FORD LDM Localization - 功能 #3306

功能 # 3167 (新建): Open Issue and Track List

LB功能安全-电源电压降功率策略变动

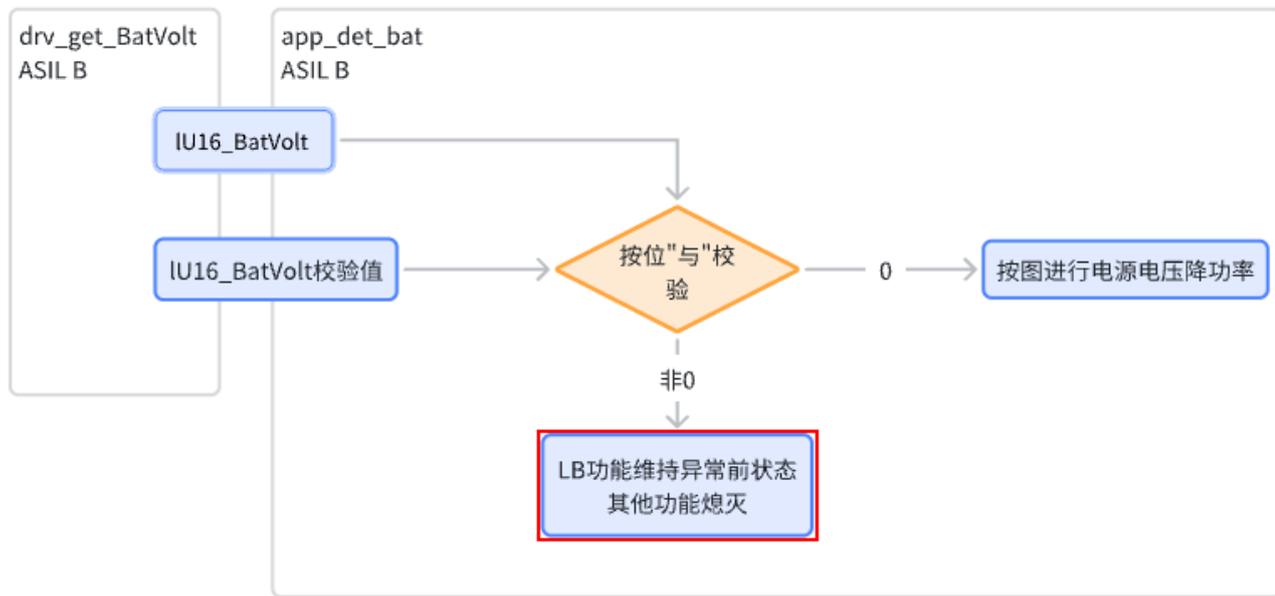
对于电源电压降功率功能,如果Bandgap出现无效状态导致进入功能安全状态,LB功能维持Bangap异常前状态.
